Rapport de l'Inspection des installations classées

Visite d'inspection du 28/06/2023

SERVICES TRAVAUX LOCATIONS GERANCES

Références : DRIEAT/UD94/PADVME/AH/2023/N°274GR
Code AIOT : 0006523076

Planche photographique

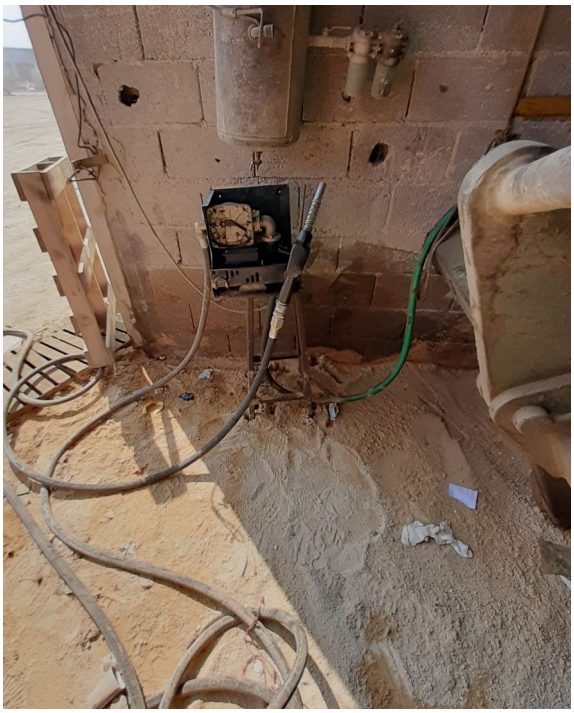
Volume de rétention de la cuve de GNR sous-dimensionnée

Poste de distribution sans rétention

Stock de bois dépassant le seuil déclaré

Stockage de ferraille à moins de 10 mètres du Hall de tri
